Změnový list

Název akce:	KŘP Lbk - FKSP - Kořenov - venkovní rekreační zázemí
Objednatel:	Krajské ředitelství policie Libereckého kraje; IČ: 72050501
Zhotovitel:	b2 Liberec s.r.o.; IČ: 06828647
Projektant:	Zahradní architektura Martinov s.r.o.; IČ: 27395421

zemní práce – změny nivelet výškových teras oproti PD

AKTUALIZOVANÝ VZOROVÝ ŘEZ GABIONOVOU ZÍDKOU

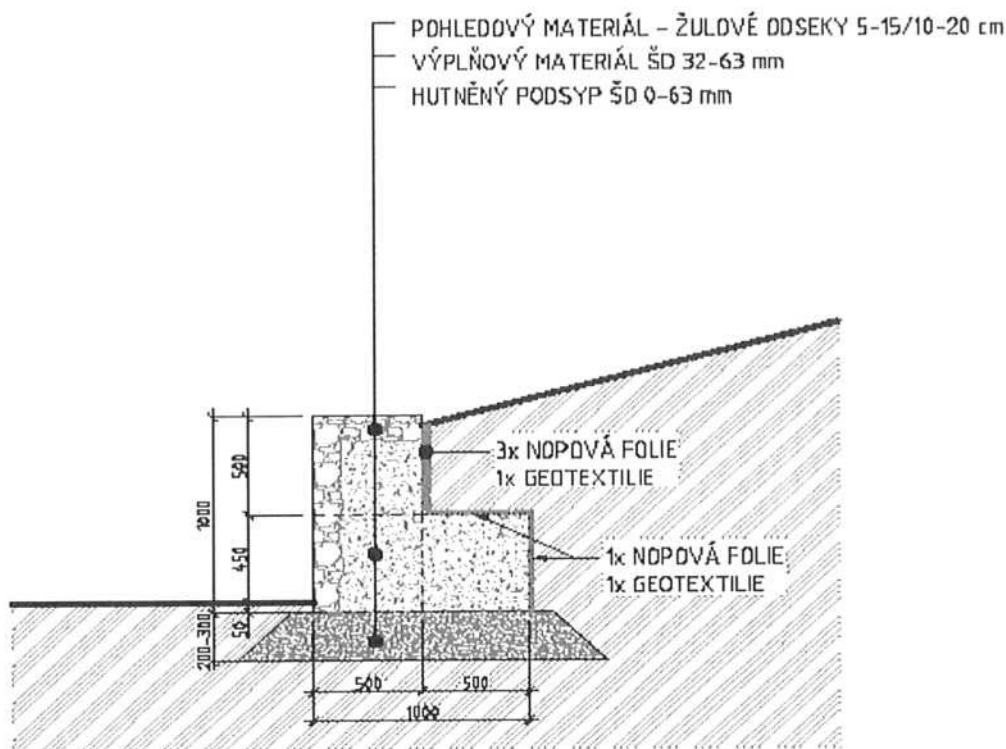
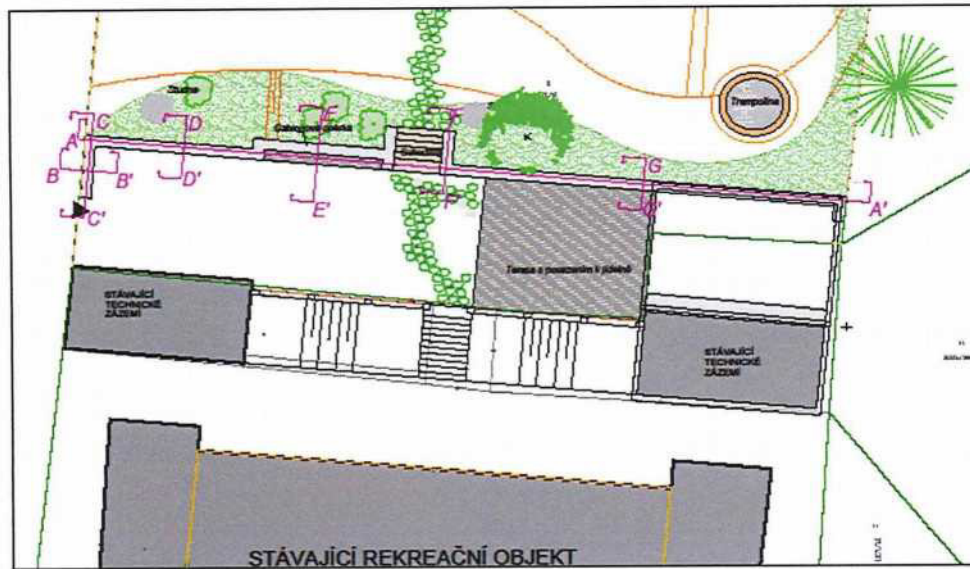
gabiónová stěna – změna založení a provedení oproti PD

Projektová dokumentace navrhovala provést gabiónovou stěnu v šířce 500 mm, založenou v úrovni 300 mm pod úrovní upraveného terénu.

Gabionová stěna byla založena v úrovni 50 mm pod úrovní upraveného terénu a v šířce 1000 mm do výše 500 mm, od 500 mm byla gabionová stěna provedena v š. 500 mm.

Na základě provedeného posouzení odkopané zeminy v průběhu provádění prací bylo rozhodnuto o zvýšení stability gabiónové stěny a zvýšení její odolnosti proti tlaku ze svahu.

uvedené položky smluvního rozpočtu byly poníženy vlivem zvýšení základové spáry gabiónové stěny o 25 cm po celé délce (26 bm) dle přiložených výkresů – tzn. odpočet $0,25 \cdot 0,5 \cdot 26 = 3,25 \text{ m}^3$

ŘEZ GABIONEM A-A'
M 1:100

Použit bude gabion okatost 10*5cm, kladen do šetrného lože. Oddělení gabionu od rostlého terénu prostřednictvím geotextilie (napově fólie) zabraňující prolavování zeminy do tělesa gabionu. Uvedené výšky gabionu jsou nad terénem, případně zapuštění část gabionu pod úroveň terénu (cca 30cm) - dle technologie zhotovitelé. Vypíní pohledově strany gabionu - žulové odseky
